450 Ana Maria Jorquera Rojas

Tema: Descripción del proyecto

Figura 12: Esquema de franja de seguridad de la línea

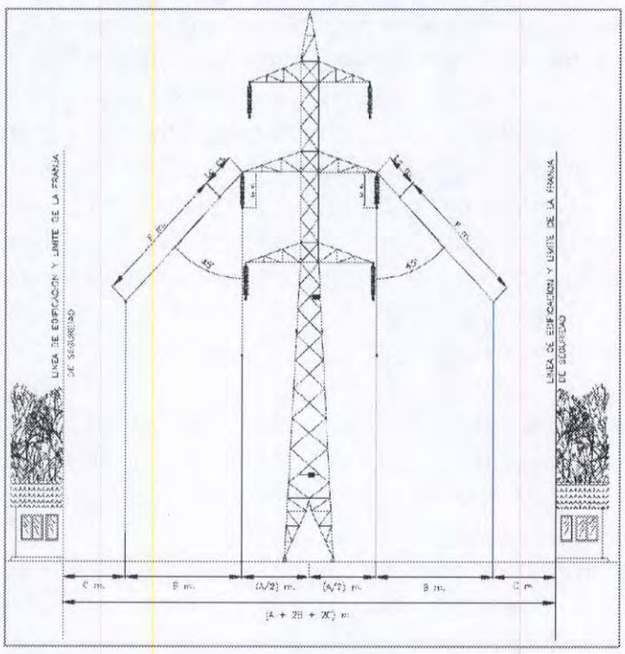
451.3 Observación
Tema: Predicción y evaluación de impactos. Subtema: Riesgo para la salud de la población.
No incluyen en el capítulo 4 de Predicción y Evaluación de Impactos diversos daños a la salud humana producto de la cercanía a tendido eléctricos de alta tensión y documentados por diversas fuentes, como por ejemplo: cáncer de mama (Tchernitchin, 2004), abortos (Tchernitchin, 2004), Alteración de tratamientos con psicoactivos, con incidencia en suicidios (Tchernitchin, 2004), leucemia (C.Y. Li y Cols, 1997), y diversos casos de cáncer infantil como leucemia, tumores al sistema nervioso central y linfomas malignos (Tchernitchin, 2004; Wertheimer y Leeper, 1979; Feychting y Ahlbom, 1993; Universidad de Oxford, 2005).

Por otra parte, el proyecto tiene considerada una faja de seguridad exigida por normativa nacional NSEG 5 E. n. 71, Reglamento de Instalaciones Eléctricas de Corrientes Fuertes, dentro de la cual no se permite viviendas y para la cual, en el borde de ella se han verificado amplios márgenes de seguridad respecto a los límites de exposición recomendados por la normativa internacional. Esto está ilustrado en el siguiente esquema: Figura N°12, esquema de franja de seguridad de la línea (en Adenda, sección 18, N°18.16, pág. 45)

Además, se ha verificado el cumplimiento de límites recomendado de exposición a CEM en el borde de la faja de servidumbre del Proyecto respecto de valores límites sugeridos por ICNIRP, respaldando de esta manera las precauciones tenidas en el diseño por sobre los valores límites recomendados, cómo está indicado en la "Tabla 10, verificación de límites de exposición humana a CEM" (en Adenda, sección 18, N°18.16, pág. 45), mostrada a continuación.
